# サービス通信

No. FAS-013

富士重工業株式会社

1. 標 題：燃料の片減り調整について
2. 適用機体：FA-200シリーズの機体で製造番号#1~#101号機に該当する機体
3. 適用度：必須事項
4. 目 的：燃料片減りの調整を妥当な方法に徹底統一するため
5. 指 示：いかなる飛行を通して燃料計左右の指示差が $\frac{1}{2}$ を越えることのないよう主翼燃料タンクのベントを調整すること。調整手順は13項に従うこと。
6. 実施時期：燃料計左右の指示差が $\frac{1}{4}$ を越える燃料片減りがある時、または左右燃料タンクの燃料残量レベル差が50mmを越えた時
7. 承 認：航空局承認済(航317)45, 1, 26
8. 所要部品：なし
9. 特殊工具：なし
10. 重量重心：変化なし
11. 準拠資料：なし
12. 所要工数：僅 少
13. 手 順：減りの少ない側の燃料タンクベントチューブをラム圧が増すように曲げる。但し曲げ角度はS/N1~55号機までの機体では0~6.0°までS/N56号機以降の機体では0~3.0°までの範囲で調整する。

1.3-1. ベントチューブの正規形状と調整範囲

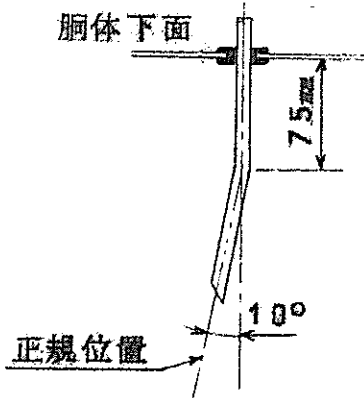
- 注意
- 1) ベント口の向きはラム方向に正対させること。
  - 2) 減りの多い側のベントチューブは標準位置とする。
  - 3) サンプタンクベントチューブは調整しないこと。

片減調整量	修正曲げ角度	
	S/N1~55号機迄	S/N56~101号機迄
1/8	15°	7.5°
